工程指示 / 要求簡箋(E.I.)

工程指示編號：EI / 5177 / 22 修改版次：-
 工程編號 : J - 858 工程名稱 : 將軍澳日出康城 11
 工程項目 : 佛沙窗 後裝窗 配件拉手(改良版)
 收件人 : 生統 / 楊榮輝 發件人 : Ant Yeung 日期 : 05/10/2022

廠用配件B.M.表

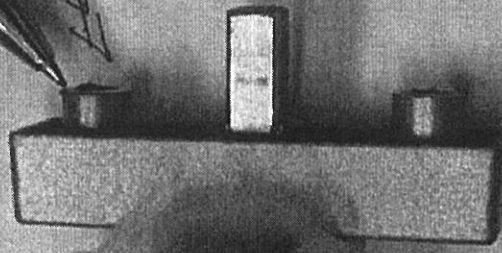
因為地盆試裝發現，安裝拉手離隙 3mm。

經調查後，需要 1. 底坐需要磨去 1.5mm 2. 方型軸心需要磨去 3mm，(見附件)

① 轴径

削去 1.5 mm 1.5 mm

② 轴径

削去 3 mm

水洪/輝哥，請提供已改好的樣板供東成廠。請先生產 10 隻，才做大貨。
